SERVICE INFO – INA 0033

Ohjainrullan 532 0410 20 muutokset

Autonvalmistajat:	Mercedes, Setra
Mallit:	
Mercedes:	Citaro Conecto Travego
Setra:	ComfortClass
Moottorit:	12.0 l / 185 - 310 kW
Mercedes:	OM 457.942 OM 457.934 OM 457.940 OM 457.936 OM 457.938
Setra:	OM 457.941 OM 457.944
OE Nrot:	
Mercedes	A000 550 13 33
Tuotenumero:	532 0410 20

Kuva 1: Vanha malli

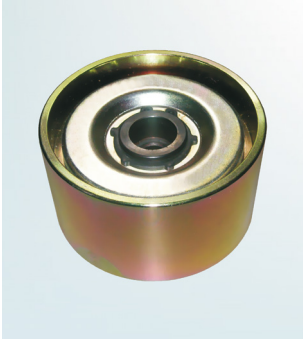
Jatkuvan tuotekehityksen vuoksi ohjainrullaan tuotenro INA. 532 0410 20 on tehty muutoksia.

Kuvissa on esitettynä ohjainrullien ulkonäölliset erot. Lisäksi uusi ohjainrulla on edellistä kevyempi (vanha 966g ja uusi 657g).

Huomio:
Uusi malli toimitetaan kiinnitysruuvin kanssa (Kuva 2). Uusi kiinnitysruuvi (M10x40) korvaa vanhan (M10x35) kiinnitysruuvin.
